OGGETTO: LR 10/2010, art. 58 e Dlgs. 152/2006, art.6 commi 9 e 9 bis. Parere in merito alla proposta di modifica all'impianto di trattamento reflui liquidi sito in località Casolino nel Comune di Arezzo. Proponente e gestore: Nuove Acque S.p.A. **Invio Parere.**

Oggetto: Nuove Acque S.p.A - Proposta di modifica all'impianto di trattamento reflui liquidi sito in località Casolino nel Comune di Arezzo - Decreto legislativo 152/2006, art.6 commi 9 e 9 bis, Legge regionale 10/2010, articolo 58. Contributo istruttorio specialistico relative alla valutazione degli impatti olfattivi. Parere positivo.

Oggetto: Invio contributo specialistico – Nuove Acque S.p.A.: Verifica di assoggettabilità a VIA del progetto di modifica dell'esistente impianto di depurazione sito in località Casolino San Leo, Arezzo - Osservazioni relative alla valutazione degli impatti olfattivi

Nuove Acque S.p.A.: Verifica di assoggettabilità a VIA del progetto di modifica dell'esistente impianto di depurazione sito in località Casolino San Leo, Arezzo - Osservazioni relative alla valutazione degli impatti olfattivi

Figura 1: geolocalizzazione su foto satellitare dei recettori sensibili presenti nelle vicinanze dell'impianto (sagoma violetta).

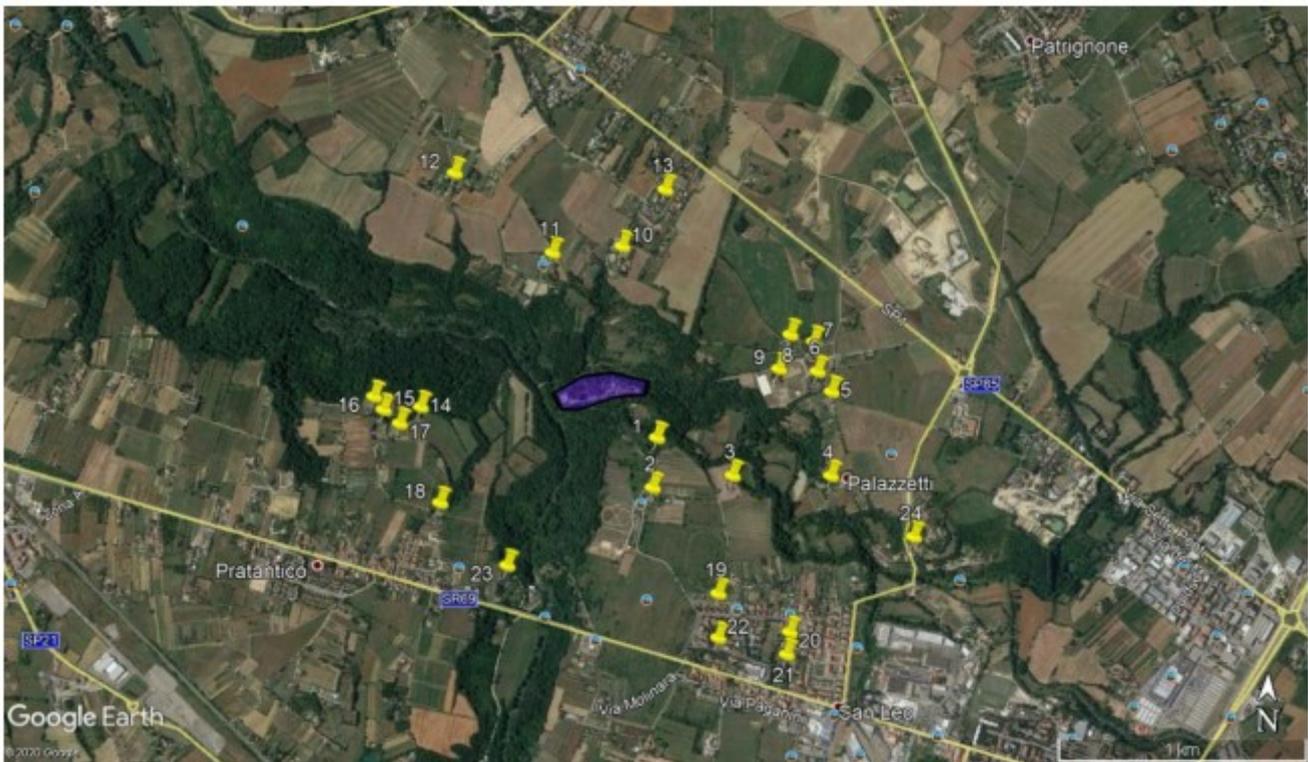
Nel caso in esame, confrontando tali valori con il 98° percentile annuo delle concentrazioni orarie "di picco" stimate dal proponente sui recettori sensibili, si nota che presso tre recettori sensibili (nn. 14, 18 e 23 come indicati dal proponente) si ha il superamento del valore soglia previsto nelle "Linee Guida Odori della Provincia di Trento" per le aree residenziali relativamente agli scenari B1 e C1 (scenari autorizzati).

Si prende atto del fatto che per gli scenari “autorizzati” si ha il superamento del valore soglia previsto nelle “Linee Guida Odori della Provincia di Trento” per le aree residenziali presso tre recettori sensibili (nn. 14, 18 e 23 come indicati dal proponente). In ogni caso, tale superamento permane sia nel caso in cui l’emissione in uscita all’impianto di abbattimento odori sia pari a 150 UO_E/m³ che a 80 UO_E/m³. Tale superamento è atteso che non si verifichi più una volta che il gestore provvederà alla dismissione dell’essiccatore esistente (sezione F7 essiccamento fanghi) e al convogliamento delle emissioni odorigene del nuovo impianto di essiccamento termico all’impianto di trattamento aria (scenario futuro).

Visto quanto sopra, si ritiene che il procedimento di Verifica di assoggettabilità a VIA in corso possa concludersi con esito positivo.
